桃園市政府建築管理處 函

主旨：檢送本府108年8月15日召開「108年度第3次法規執行疑義
(建築技術諮詢小組)研討會」之會議記錄一案，請查
照。

會議名稱：108 年度第 3 次法規執行疑義（建築技術諮詢小組）研討會

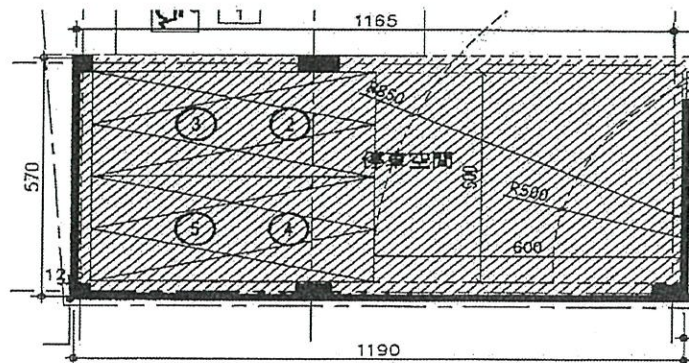
1. 建築技術規則設計施工編第 60 條第 7 款「實施容積管制地區，每輛停車空間(不含機械式停車空間)換算容積之樓地板面積，最大不得超過四十平方公尺。」。
2. 今在一樓室內設計機械多層停車設備(如附圖)，其停車設備與樓地板順平之車位應可視為平面車位，故該停車空間扣除容積方式，亦可以平面圖上所示平面車數換算扣除容積。如附圖案例，最大可扣除 $2 \times 40 = 80$ 平方公尺。

多層機械停車設備，其扣除容積方式應以平面圖上所示平面車數換算扣除容積，每輛(組)最大不得超過四十平方公尺

多層機械停車設備，其計算扣除容積方式應以實設停車空間面積扣除之，且每輛(組)最大不得超過四十平方公尺。

依公會建議辦理。

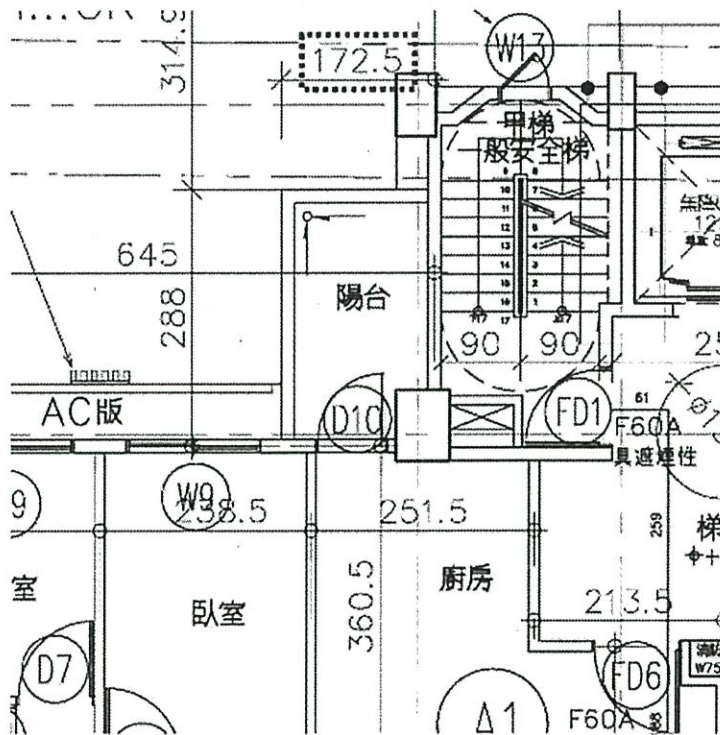
1. 本案原設計陽台如附圖所示。

2. 依建築技術規則第一條圖1-3-(5)圖(b)及圖1-3-(6)圖(b)所示(如附圖)，並無載明有門窗範圍及內側為居室為必要條件。(詳附件)

本案應以建築物外牆為計算陽台二公尺免計容積深度基準線，不以建築物出入口側外牆為計算基準線；亦不應以建築物使用用途作為限制。

1. 建築技術規則第162條第1項第1款已敘明「每層陽臺、屋簷突出建築物外牆中心線或柱中心線超過二公尺或雨遮、花臺突出超過一

公尺者，應自其外緣分別扣除二公尺或一公尺作為中心線，計算該層樓地板面積。」

2. 本案應以建築物外牆為計算陽台2M免計容積深度基準線，不以建築物出入口側外牆為計算基準線；亦不應以建築物使用用途作為限制。

1. 本個案陽台位於外牆二公尺免計容積深度基準線範圍內。
2. 陽台二公尺免計容積深度基準線應自建築物各側外牆計算，不以陽台出入口對側外牆為單一計算基準線，亦與外牆內側是否為居室無涉。
